Enquête publique environnementale
relative au projet d'aménagement de la Côte Sainte-Catherine
sur les communes de Rouen et de Bonsecours.

Rapport d'enquête publique

(Annexes du rapport : Procès-verbal de synthèse des observations et mémoire en réponse du responsable du projet)

Mémoire en réponse du porteur de projet

PLAN DES AMÉNAGEMENTS PROJETÉS
DESSIN AVP

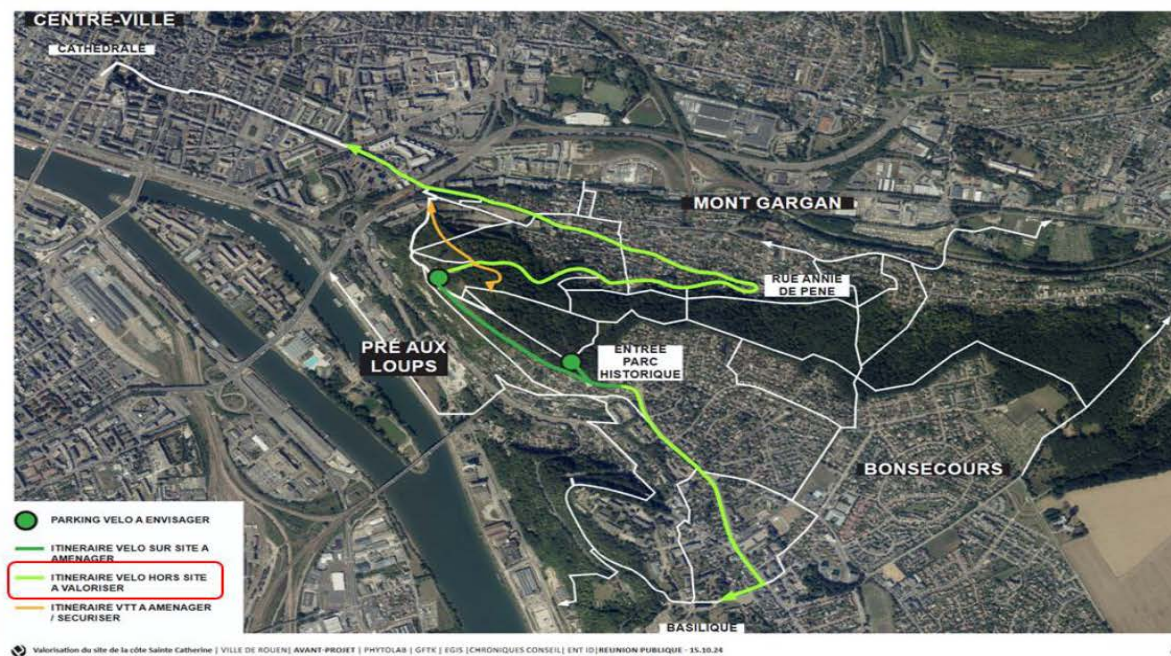
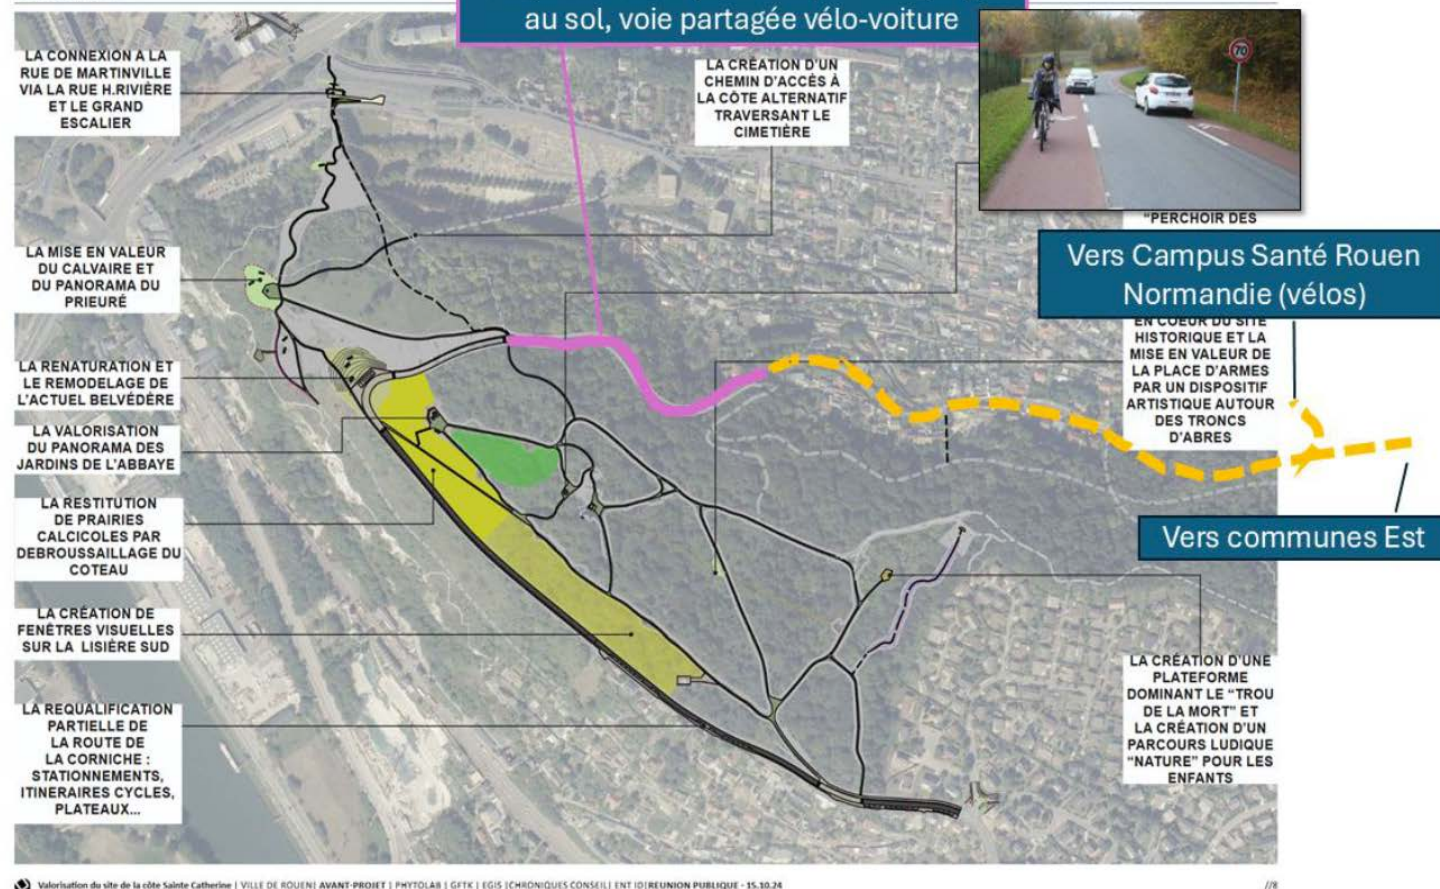
L'ouvrage planifié est magnifique, intègre toutes les mobilités, et je pense qu'il contribuera à valoriser le site. Les plans communiqués relient manifestement les ouvrages à la commune de Bonsecours. Cependant, aucun aménagement n'est actuellement prévu concernant l'accès par le versant nord du site, par le quartier du Mont Gargan. Pourtant, celui-ci présente un fort potentiel, avec de beaux escaliers fleuris menant à la forêt et une population active. Si une modification majeure de la voirie est prévue route de la Corniche, aucune évolution n'est annoncée pour la partie haute de la rue Annie-de-Pène, également classée en route départementale, comme la route de la Corniche. Pourquoi ne pas l'intégrer au projet ?

- L'ouvrage planifié est magnifique et valorise le site.
- Les plans relient les ouvrages à la commune de Bonsecours.
- Aucun aménagement prévu pour l'accès par le versant nord, quartier du Mont Gargan.
- Le Mont Gargan a un fort potentiel avec des escaliers fleuris et une population active.
- Modification majeure prévue pour la route de la Corniche.
- Aucune évolution annoncée pour la rue Annie-de-Pène, également route départementale.
- Suggestion d'intégrer la rue Annie-de-Pène au projet.

Afin d'illustrer concrètement cette proposition, je joins à ce courrier une suggestion d'aménagement ainsi que des esquisses permettant d'en visualiser la mise en œuvre.

Réponse du Responsable du projet	Le périmètre de l'opération de valorisation de la côte Sainte-Catherine ne comprend pas la rue Annie de Pène. Celle-ci a été en partie requalifiée en 2023. Concernant la proposition formulée (marquage = chaucidou) La chaussée à voie centrale banalisée (CVCB), également appelée chaucidou est un dispositif routier qui permet de prendre en compte les usages cyclistes dans des espaces contraints où un aménagement séparatif de type piste cyclable n'est pas envisageable. S'il apparaît que ce type d'aménagement peut, dans certains contextes, constituer une solution pertinente, l'analyse du secteur concerné montre que, bien que certaines conditions soient réunies, l'ensemble des critères techniques et de sécurité requis ne l'est pas, ne permettant pas d'envisager la réalisation d'un chaucidou sur cette section : • Le trafic : les comptages de véhicules réalisés en juin 2021, à proximité de la zone d'étude font état de 1268 véhicules par jour avec 202 unités en horaire de pointe du matin et 105 unités en horaire de pointe du soir. Ces niveaux de trafic pourraient, en eux-mêmes, être compatibles avec un fonctionnement en CVCB ;

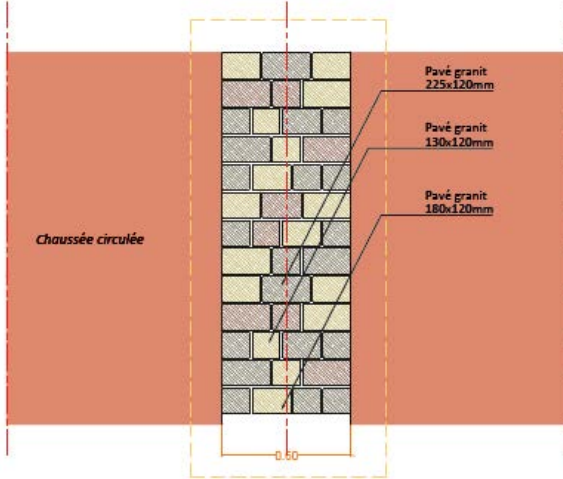
Observation N° 4	• Prévoir une dépose des passagers et le stationnement des bus dans un lieu à déterminer par la mairie de Bonsecours
Réponse du Responsable du projet	Un dépose-minute ainsi qu'un quai de dépôt pour des navettes touristiques 9 places est prévu le long de la route de la Corniche, à proximité de l'entrée de Bonsecours.
@16	<u>LABARRERE Jean-Jacques - BONSECOURS</u>
Observation N° 1 Observation N° 2 Observation N° 3 Observation N° 4	• Requalification de la Route de la Corniche • Implantation d'une vélorue • Favoriser les itinéraires cyclables • Apaisement de la voirie • Zone de rencontre • Revêtement différencié • Stationnements vélos • Localisation de la requalification Implantation sur une voie à fort potentiel vélo. • Objectif : accueillir au moins 500 cyclistes par jour. • Priorité aux vélos sur les voitures. • Partie d'un réseau cyclable structurant. • Connectée à des aménagements cyclables séparatifs et autres vélorues.

• Trafic cycliste important nécessaire pour : a. Favoriser un rapport favorable avec les véhicules motorisés. b. Légitimer la place centrale des vélos. c. Renforcer sécurité et confort des usagers. • Réduire le trafic motorisé à un maximum de 1000 véhicules par jour et par sens. • La vélorue ne doit pas être un itinéraire de transit pour véhicules motorisés. • Reconfigurer le plan de circulation, par exemple avec des double-sens cyclables. • Le site n'accueillera jamais un minimum de 500 cyclistes par jour. • La Route de la Corniche n'accueille pas 1000 véhicules motorisés par jour et par sens. • Favoriser les cyclistes par rapport aux véhicules motorisés et aux piétons est jugé insensé. Apaiser la voirie • Favoriser l'utilisation des vélos • Défavoriser les véhicules motorisés • Coûts du projet d'aménagement inconnus
Réponse du Responsable du projet	L'aménagement et le profil de la voirie aménagée (seulement 700 mètres) doivent se raccorder à l'existant. Or, il n'existe pas d'aménagements cyclables en amont et en aval du périmètre requalifié. Afin de réaliser un aménagement « signal » qui prend en compte les besoins des modes actifs, il a été décidé d'instaurer une vélorue, dispositif qui constitue une solution pragmatique d'aménagement, conciliant un très bon niveau de service pour les vélos avec une nécessité de maintenir une desserte motorisée. La configuration de la route de la Corniche, sur la section allant du panorama actuel jusqu'à l'entrée du site côté Bonsecours (périmètre opérationnel), se prête tout à fait à la création d'une vélorue dans la mesure où : • L'implantation d'un aménagement cyclable séparatif type piste cyclable est impossible à réaliser (largeurs de voirie insuffisantes) ; • Elle s'accompagne d'un apaisement de la circulation : vitesse maximale à 30 km/h, création de plateaux surélevés aux extrémités, revêtement différencié (enrobé rouge) ; • Le trafic motorisé journalier ne dépasse pas les 1000 véhicules par jour et par sens de circulation ; • Le potentiel de développement des usages cyclistes est important ; • Le dispositif de vélorue concourt à l'objectif de valorisation du site de la côte Sainte-Catherine et à l'amélioration des accès par les modes actifs. Conformément aux prescriptions du Cerema sur le dispositif de vélorue en double sens de circulation, la conception de la chaussée intègre : • Deux espaces de circulation de 2,30m en enrobé rouge ; • Une bande séparative centrale d'un confort de roulement dégradé (lignage de pavés), d'une largeur de 0,60m : elle délimite les espaces de circulation et dissuade les automobilistes de pratiquer des dépassements rasants des cyclistes en circulant sur celle-ci. Elle reste franchissable par les cyclistes et les automobilistes, pour dépasser un groupe de cyclistes par exemple. • Des bandes latérales (lignage de pavés) de 0.20m de large.

SIMULATION DES PENTES

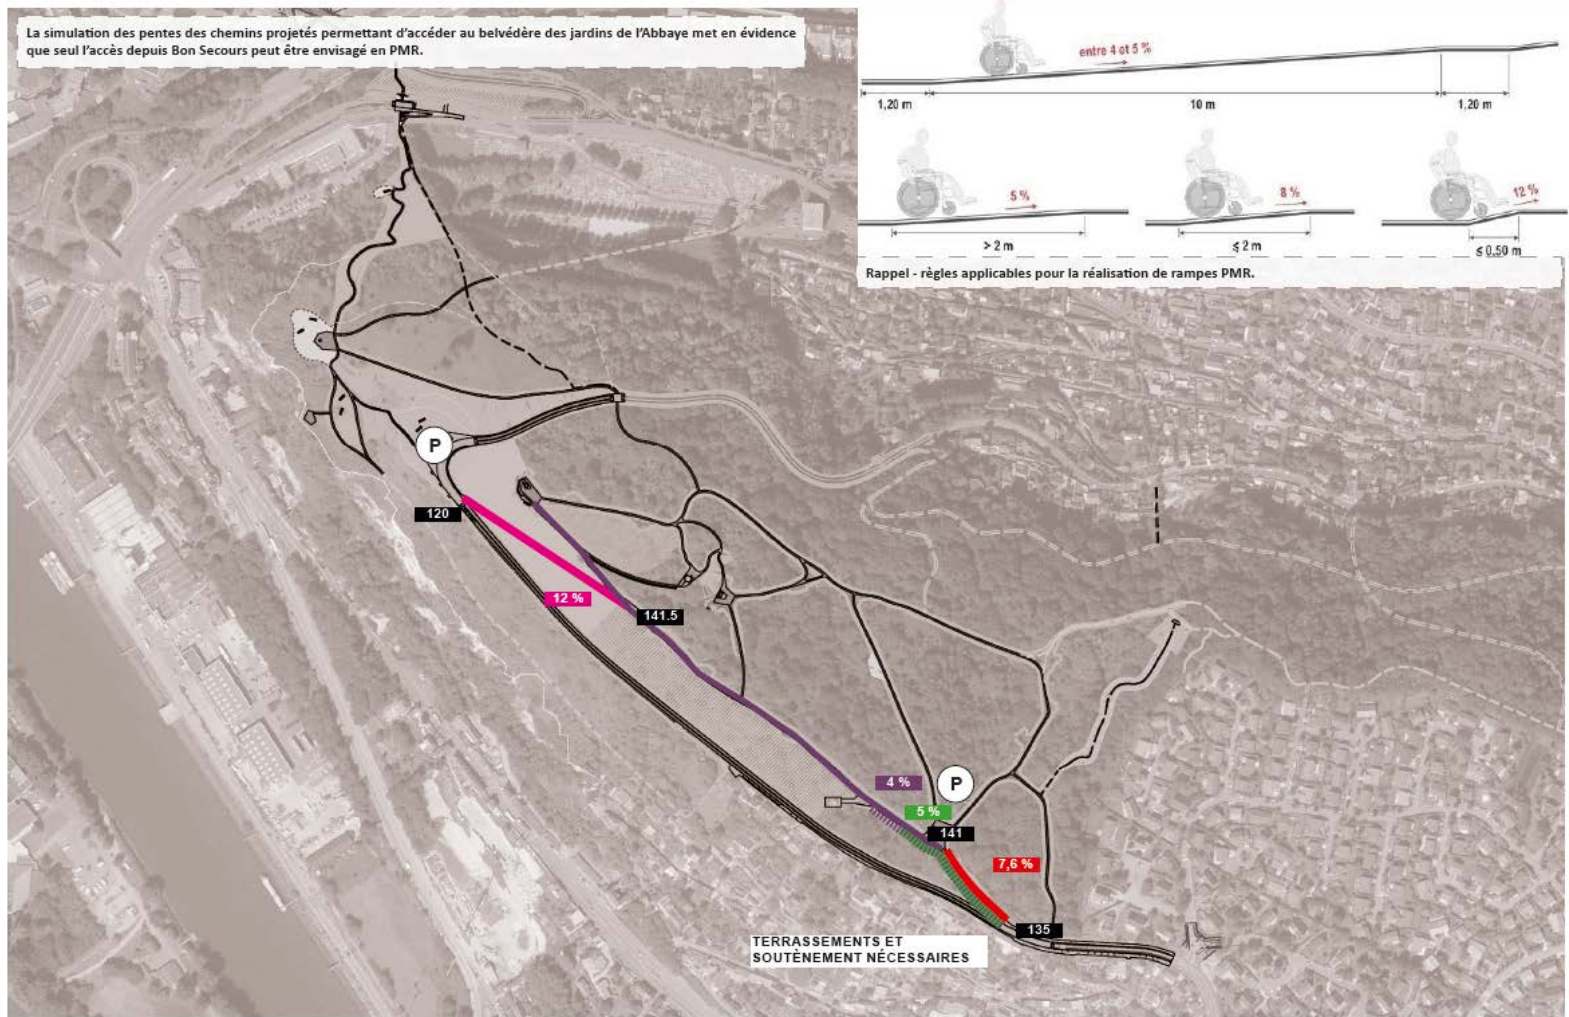
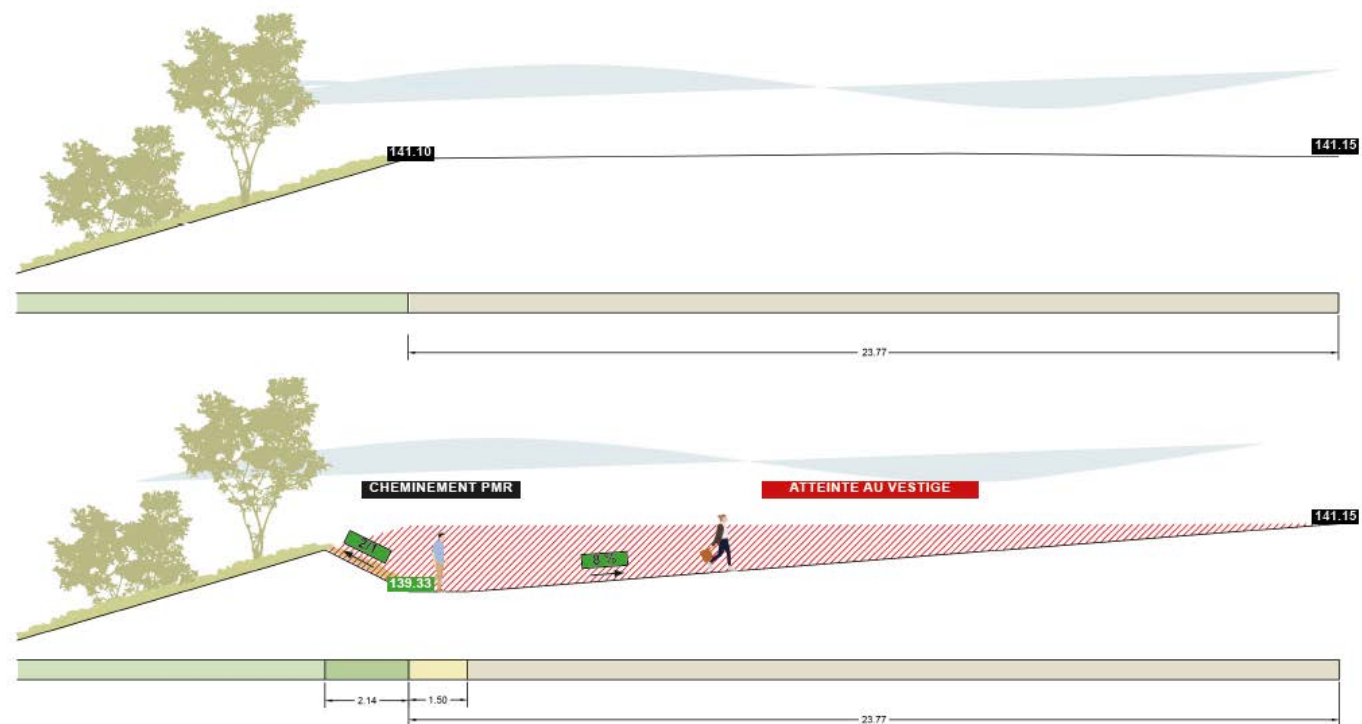
THÈME 10	PLACES PMR
6 contributeurs	@6 @23 @39 @ 49 @64 @66
	• Ne pas rendre accessible la partie haute du site avec un stationnement réservé aux personnes à mobilité réduite, car cela encourage le surtourisme. • Oui aux places PMR en bordure de route
	Réponse du responsable du projet : La mise en accessibilité du site aux personnes à mobilité réduite (PMR) constitue l'un des objectifs du projet. Elle répond à la fois à une obligation réglementaire et à un principe d'égalité d'accès aux espaces publics. En raison de la topographie et du dénivelé important, la partie basse du site ne peut pas être rendue accessible. En revanche, la partie haute offre des possibilités d'aménagement grâce à des interventions mesurées : confortement de la voie d'accès engins depuis la route de la Corniche, création de deux places de stationnement PMR en haut de la pente et aménagement du cheminement existant longeant le coteau sud, avec une largeur d'environ 1,50 m et une structure carrossable pour les fauteuils roulants. Ce parcours emprunte un tracé déjà anthropisé et d'une largeur suffisante, ne nécessitant aucun abattage d'arbres.

La principale contrainte concerne la forte déclivité située au-dessus de la route de la Corniche. Pour être conforme aux exigences réglementaires, une rampe d'accès ne peut présenter une pente supérieure à 4 %. Plusieurs solutions ont été étudiées pour permettre l'accessibilité depuis la route de la Corniche : • un accès par un chemin en diagonale reliant le panorama actuel à la partie haute du site ; avec une pente de 12 %, cette option ne respectait pas les normes et a été abandonnée ; • un accès par la voie dédiée aux engins côté Bonsecours, présentant une pente de 7,6 %. Une simulation visant à réduire cette pente à 4 % a été réalisée, mais les travaux nécessaires (terrassements et reprises de talus) auraient porté atteinte aux vestiges archéologiques. Ces deux scénarios ont donc été écartés pour des raisons techniques et patrimoniales (voir planches ci-dessous).
--	--

Cependant, des terrassements importants seraient à réaliser pour rendre la rampe d'accès depuis la route de la Corniche au parc historique PMR, et les vestiges seraient très fortement impactés.

Plan de calepinage du terre-plein central en pavé
granit, ép. 10mm, teintes et tailles variées¹⁴

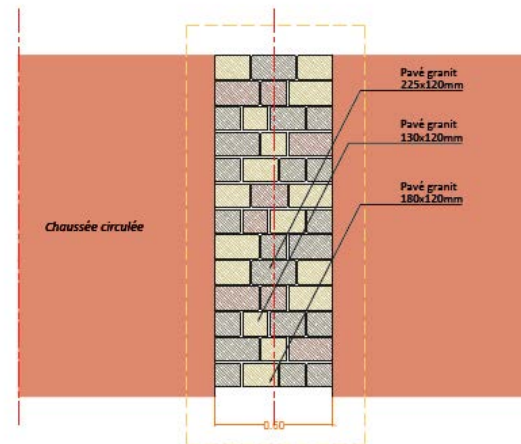
@16 5 observation (VELORUE) 1 pièce jointe (référence CEREMA)	<u>LABARRERE Jean-Jacques - Bonsecours</u> <u>Thèmes : 2 - 3 - 8</u> <u>VELORUE</u> PAS DE VELORUE ROUTE DE LA CORNICHE A/ LA MÉTROPOLE VEUT UNE VELORUE B/ QUE SIGNIFIE VELORUE ? C/ DANS QUEL CAS IMPLANTER UNE VELORUE SELON CEREMA ? D/ POURQUOI NON A UNE VELORUE <u>Observation N° 1</u> <u>A/ LA MÉTROPOLE VEUT UNE VELORUE *****</u> Via une « REQUALIFICATION de la Route de la Corniche » le projet inclut l'implantation d'une VELORUE. Références : A2 page 7 : Favoriser les itinéraires cyclables par un apaisement de la voirie de la route de la Corniche : zone de rencontre, VELORUE avec un revêtement différencié, stationnements vélos A2 page 10 : localisation de la REQUALIFICATION de la Route de la Corniche <u>Résumé :</u>

- Réduire le trafic motorisé à un maximum de 1000 véhicules par jour et par sens.
- La vélorue ne doit pas être un itinéraire de transit pour véhicules motorisés.
- Reconfigurer le plan de circulation, par exemple avec des double-sens cyclables.

Conformément aux prescriptions du Cerema sur le dispositif de vélorue en double sens de circulation, la conception de la chaussée intègre :

- Deux espaces de circulation de 2,30m en enrobé rouge ;
- Une bande séparative centrale d'un confort de roulement dégradé (lignage de pavés), d'une largeur de 0,60m : elle délimite les espaces de circulation et dissuade les automobilistes de pratiquer des dépassements rasants des cyclistes en circulant sur celle-ci. Elle reste franchissable par les cyclistes et les automobilistes, pour dépasser un groupe de cyclistes par exemple.
- Des bandes latérales (lignage de pavés) de 0.20m de large.

Les comptages effectués rue Annie de Pène indiquent un trafic inférieur à 1 000 véhicules par jour et par sens, niveau compatible avec les recommandations du Cerema pour l'aménagement d'une vélorue.
